**AREA TECNICA
Settore Territorio**

**VERIFICA TECNICA DI COMPATIBILITÀ CON IL PTCP E DI COERENZA CON IL PTR DELLA
VARIANTE AL PGT DI LUINO**

ai sensi degli articoli 13, comma 5, e 15, comma 5, LR 11.03.2005, n.12

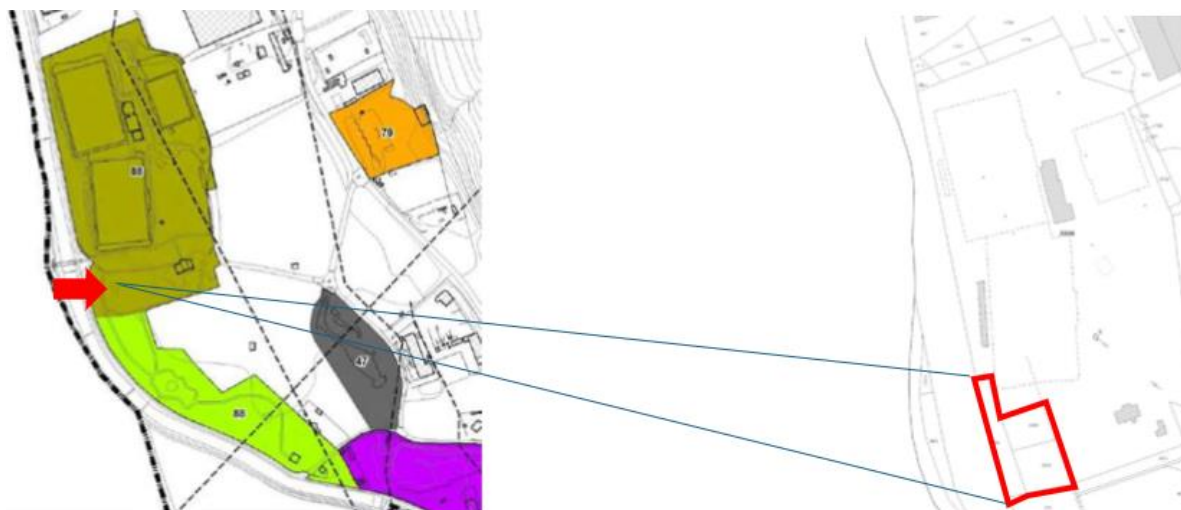
A titolo esplicativo si riportano gli estratti del PdS vigente (a sinistra) e di variante (a destra) relativi all'individuazione delle aree di cui al p.to c).

A seguire, per una maggiore comprensione, nell'immagine sotto a destra è rappresentato l'estratto catastale riferito al centro sportivo e alle strutture ad esso connesse (che sono afferenti al mappale n. 5586) nonché l'area dove sarà realizzata la nuova palestra (mappali nn. 866, 2206, 2937), individuata con perimetro rosso. Quest'ultima, che ha una superficie complessiva di 4.310 mq, si posiziona dove indicato dalla freccia rossa nel servizio sportivo ASP 88 (immagine sotto a sinistra). Trattasi di trasformazione di una superficie naturale a servizio.

Alla luce di quanto rappresentato nella documentazione si osserva che:

- parte della variante corrisponde ad una corretta rettifica rispetto allo stato di fatto dei luoghi;
- l'ampliamento dell'area destinata a centro sportivo, corrispondente a 4.310 mq, riduce di fatto la superficie naturale, in quanto il parco pubblico è equiparato dal PTR alla superficie agricola e i Criteri PTR, pur ammettendo ipotesi di consumo di suolo libero "qualora inevitabile per l'assenza di alternative", indicano che il bilancio ecologico del suolo, deve tendere a zero anche per tutte le aree libere con caratteristiche di naturalità, pur se di scarso valore agronomico;

- l'area appartenente all'ambito di trasformazione TRC 3 è allo stato di fatto urbanizzata e in ogni caso la previsione oggetto di variante (parco pubblico urbano AVP 173, di 4.370 mq), considerando la carta del consumo di suolo vigente, non sarebbe classificabile come superficie agricola o naturale;

Al di là della non sussistenza di criticità di rilievo sotto il profilo qualitativo e della scelta urbanistica, si segnala che non potendo considerare l'area in restituzione proposta ai fini del bilanciamento naturalistico, (sia in quanto su superficie allo stato di fatto urbanizzata, sia in quanto il parco urbano anche al momento della sua realizzazione sarà interno al TUC e di superficie inferiore a 5.000 mq), la verifica di tale BES non risulta pienamente coerente con i Criteri del PTR vista la non sufficiente argomentazione internamente alla documentazione.

Ad esito del confronto con il Comune, descritto al paragrafo 6, si concorda che, ai fini di garantire una piena coerenza con i Criteri del PTR la variante adottata modificherà la tavola B3 perimetrando come ASP 88 le sole aree del centro sportivo allo stato di fatto (ed esistenti prima del 2.12.2014) e nelle aree a servizio a verde AVP 88, dove l'Amministrazione ipotizza la collocazione della nuova palestra (riservandosi ulteriori valutazioni), verrà apposto uno specifico segno grafico.

L'eventuale realizzazione di tale attrezzatura sarà soggetta a Deliberazione motivata del Consiglio Comunale, ai sensi dell'art. 9, comma 15 della LR n. 12/2005⁴, in tal caso, come previsto nei Criteri PTR al paragrafo 4.1 (pag. 38) *si potrà procedere alla necessaria verifica del bilancio ecologico del suolo e alle conseguenti azioni di suo rispetto anche in occasione della prima variante generale al PGT effettuata ai sensi dell'articolo 13 della l.r. 12/05.*
